Rahmenplan Innenstadt

B 4 – Stadthotel / ehem. Karstadt/Hertie
Planvergleich

Beschluss Rat 09.04.2019 und Planstand 27.07.2020

02. Tiefgarage – Planungsvergleich

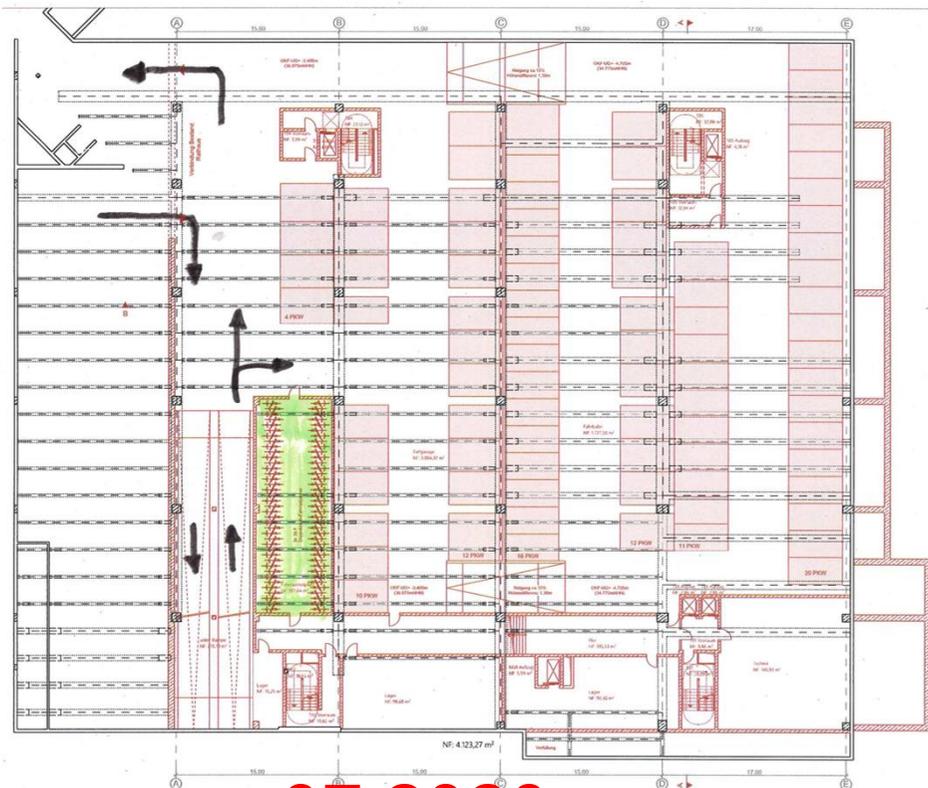
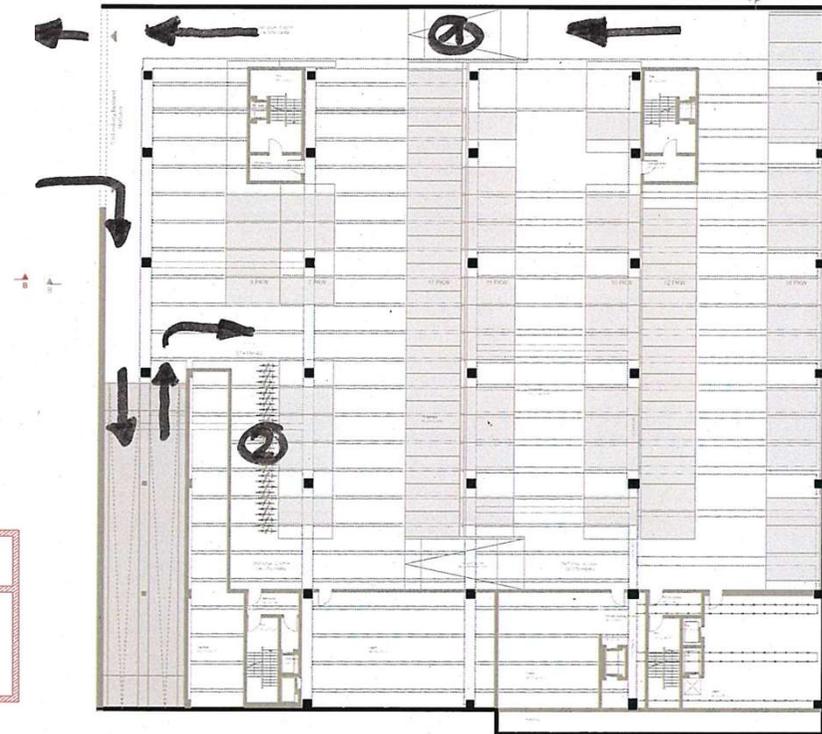
- Planung weitgehend beibehalten, andere Abmessungen wg. breiterer Fuge und Anpassung an das vorhandene Stützenraster
- Fahrradständer größere Anzahl
- 85 statt 76 Stellplätze (+ 9 Stellplätze)

04. OG 1 und 2 – Planungsvergleich

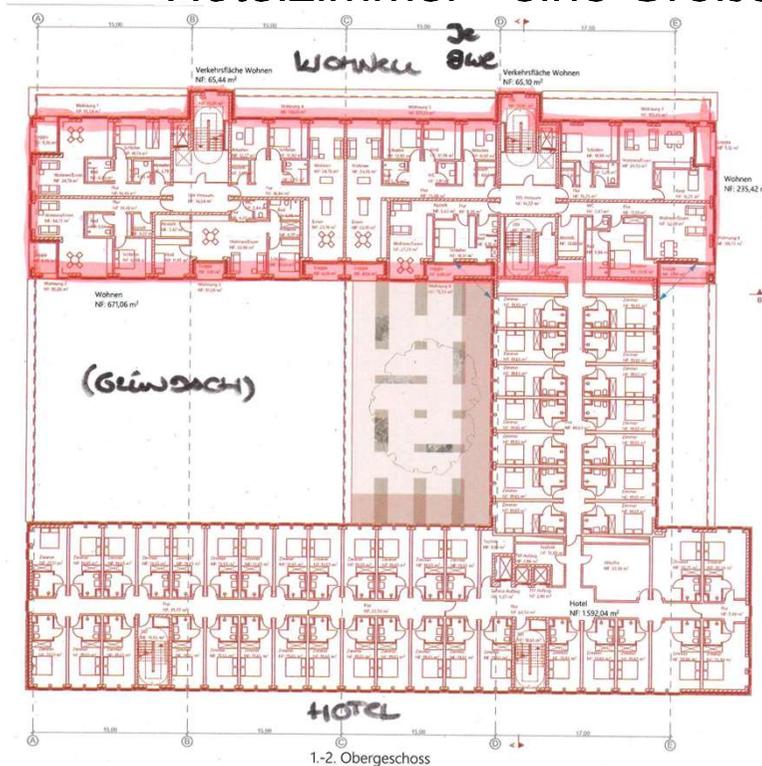
- 8 Wohnungen (vorher 2) und 47 Hotelzimmer je Geschoss
- Wohnen zum Staelschen Hof, Hotel zu Matthiasstr.
- ab OG 1 Dach über dem Fitnessbereich (kein Hof zur Fuge)
- Rücksprung zur Herrenschieber ab OG 1
- Hotelzimmer - eine Größe, ggf. z. T. 1-Bett-Zimmer, 4-Sterne-Standard

05. OG 3 – Planungsvergleich

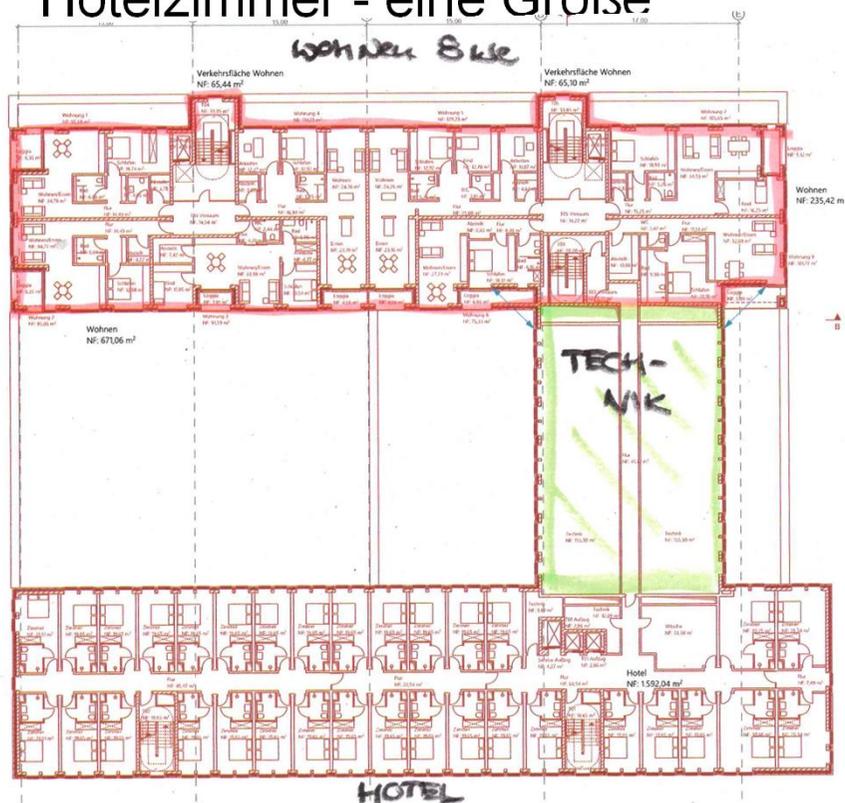
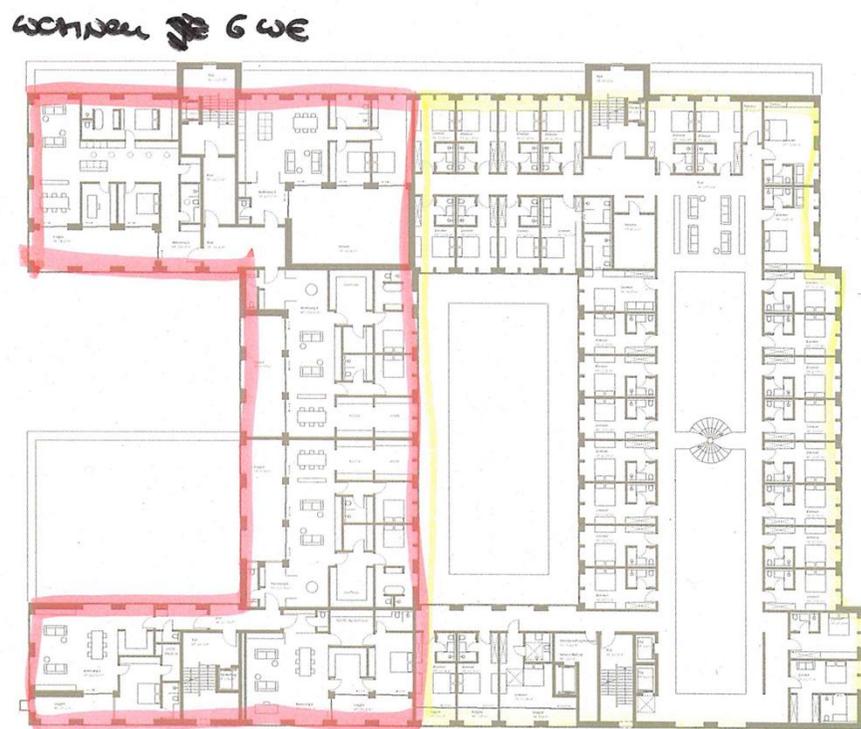
- 8 Wohnungen (vorher 6) und 33 Hotelzimmer
- Technik Flächen neu
- Wohnen zum Staelschen Hof, Hotel zu Matthiasstr.
- ab OG 1 Dach über dem Fitnessbereich (kein Hof zur Fuge)
- Rücksprung zur Herrenschräber ab OG 1
- Hotelzimmer - eine Größe

06. DG – Planungsvergleich

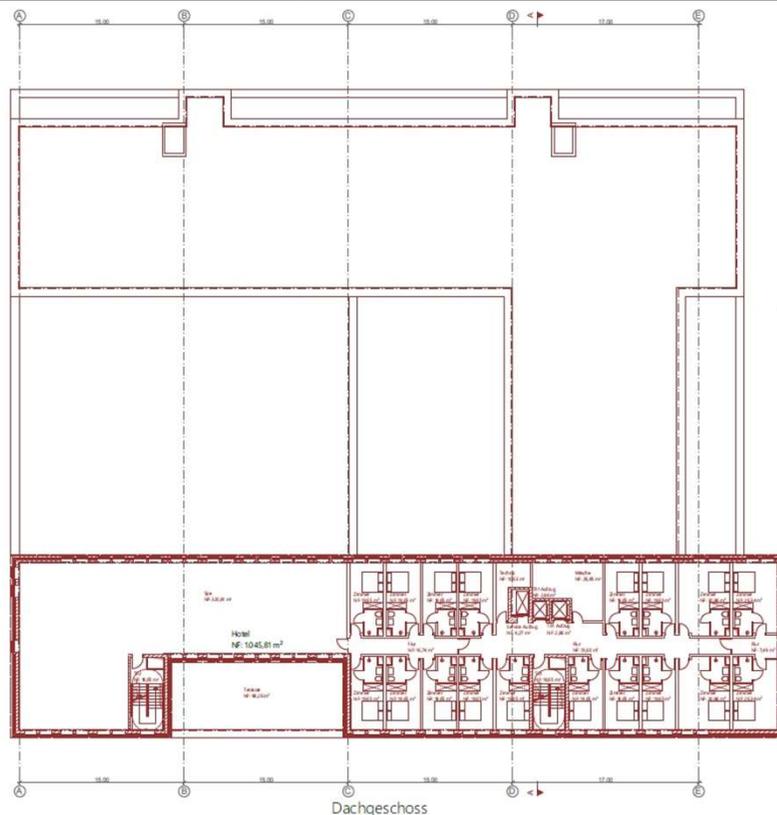
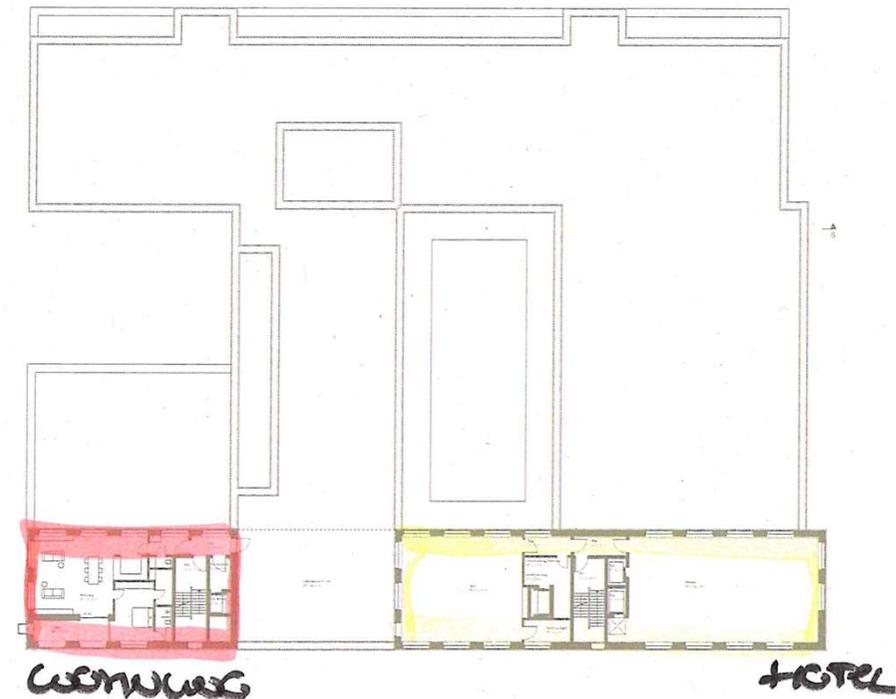
- Hotel/Spa, keine Wohnung im DG (24 Wohnungen 1. – 3. OG gesamt)
- größere Fläche im DG
- 16 Hotelzimmer (Gesamtsumme 143)
- Verortung Haustechnik nun im 3. OG

11. Perspektive 1 – Planungsvergleich

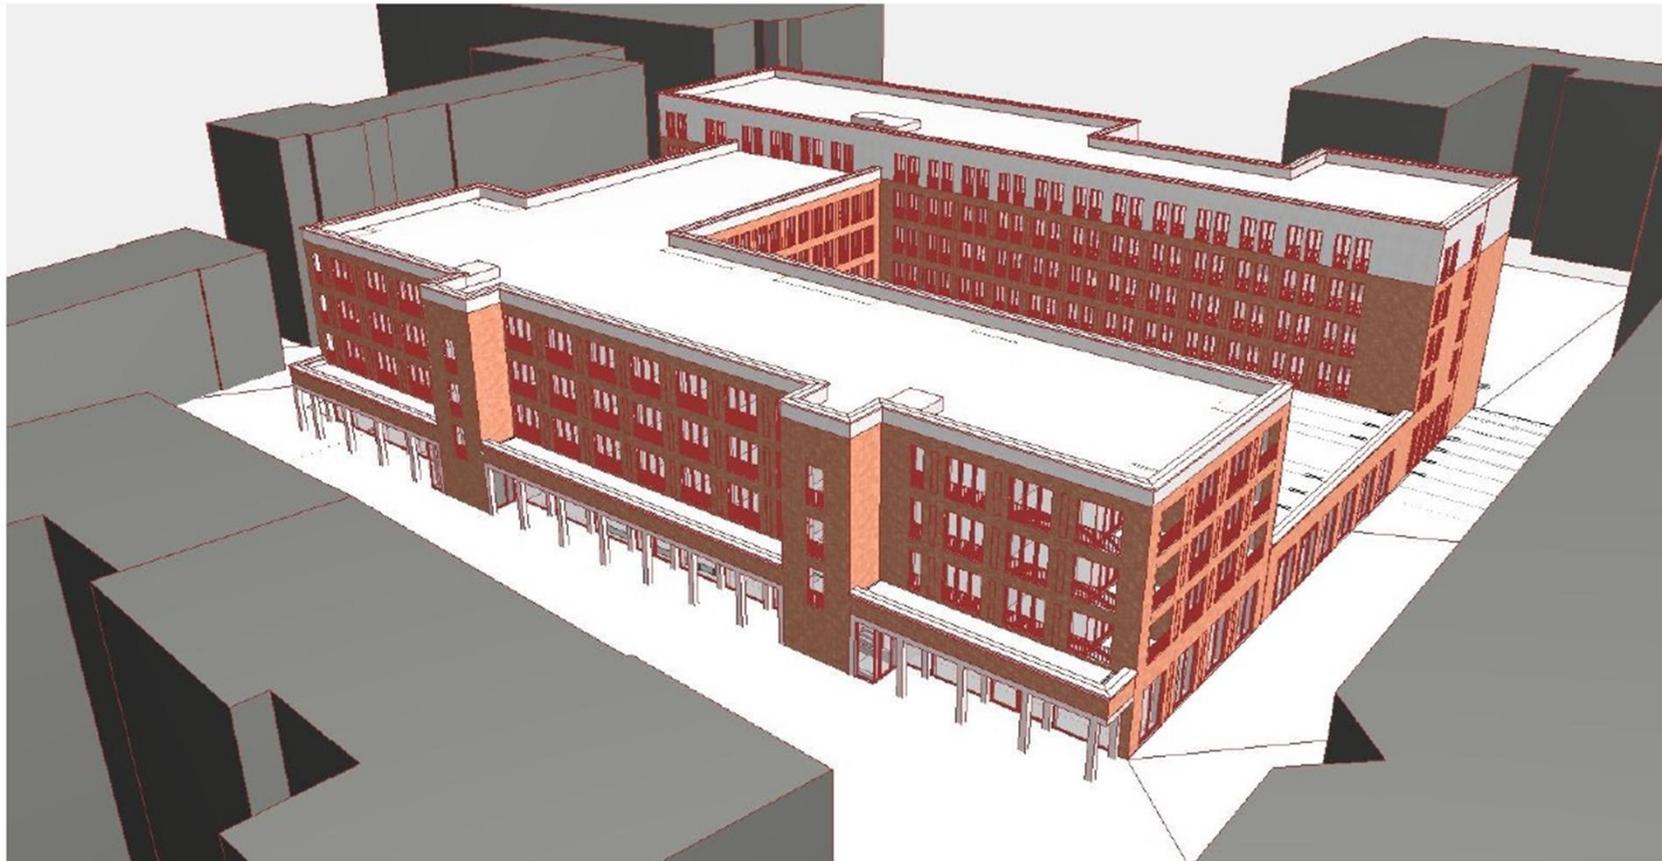
- 1-geschossiger Bau zur Fuge
- zur Matthiasstr. durchgehend 5-geschossig

11. Skizze 1 – Planungsvergleich

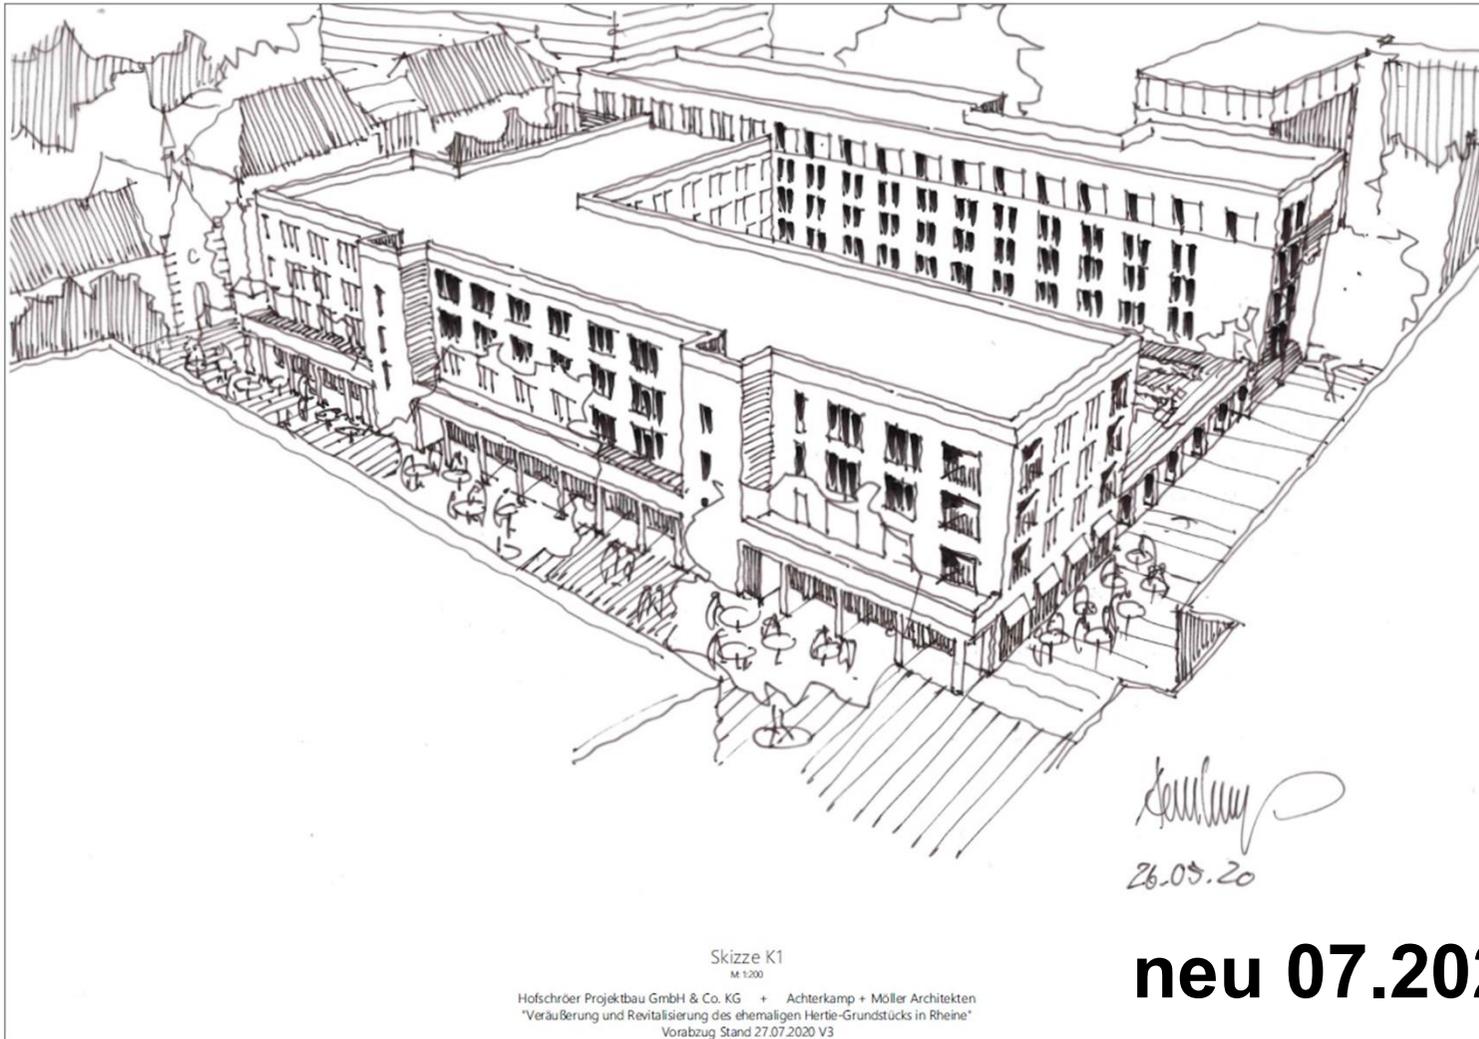
- 1-geschossiger Bau zur Fuge
- zur Matthiasstr. durchgehend 5-geschossig

13. Perspektive 3 – Planungsvergleich

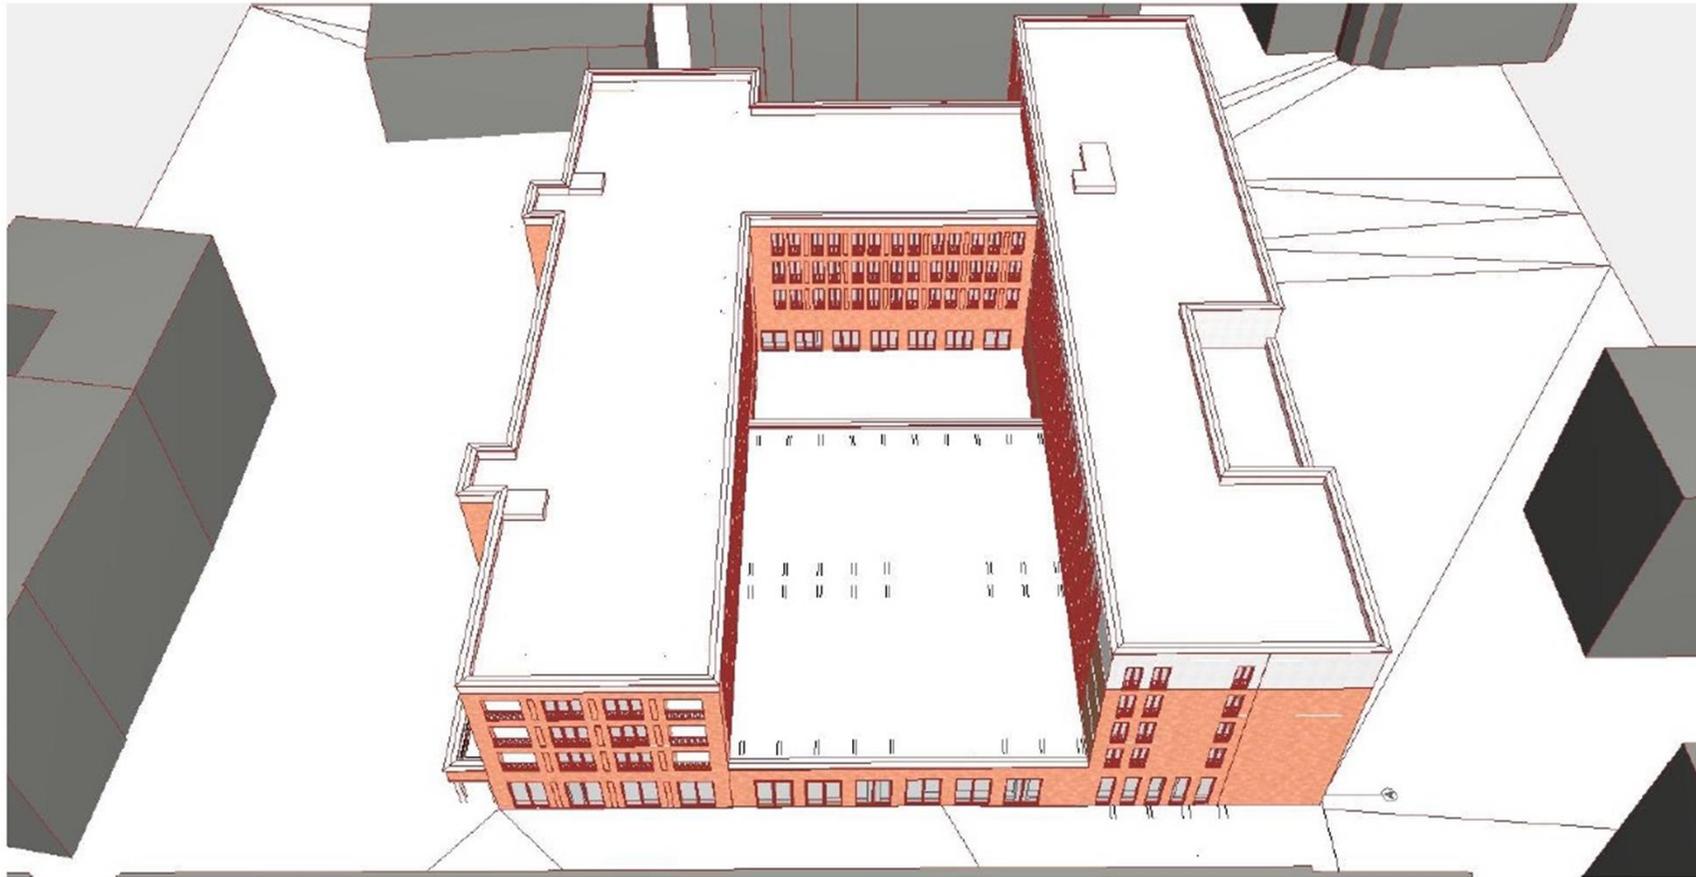
- Komplette 1-geschossig zur Fuge, große Dachfläche.
- Gestaltung Dachflächen erforderlich, mindestens Gründach
- Größe und Verortung Haustechnik möglichst nicht auf dem Dach
